改善箇所説明図

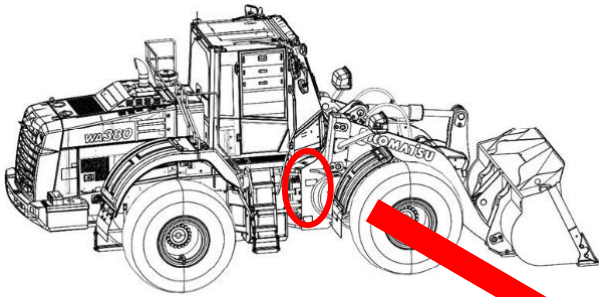
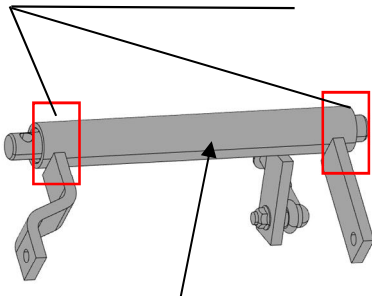
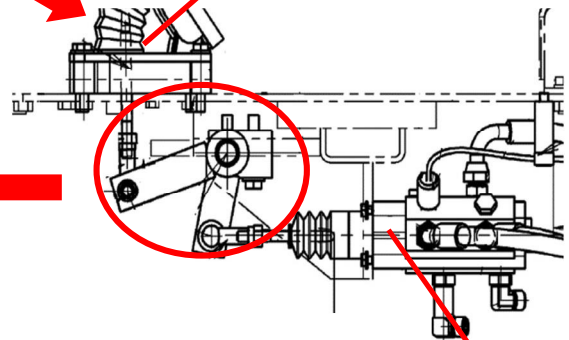
改善前

改善後

ショベル・ローダにおいて、ブレーキリンケージのベアリングに正規品と異なるものを組付けたものがある。そのためブレーキ操作を繰り返すとベアリングが固着してブレーキリンケージが動きにくくなり、最悪の場合、制動距離が増加するまたはブレーキを引かずおそれがある。

全車両、正規のベアリングを装着したブレーキリンケージに交換する。

識別 : キャブ内のヒューズボックスカバーの裏面に緑のペイントを塗布する。
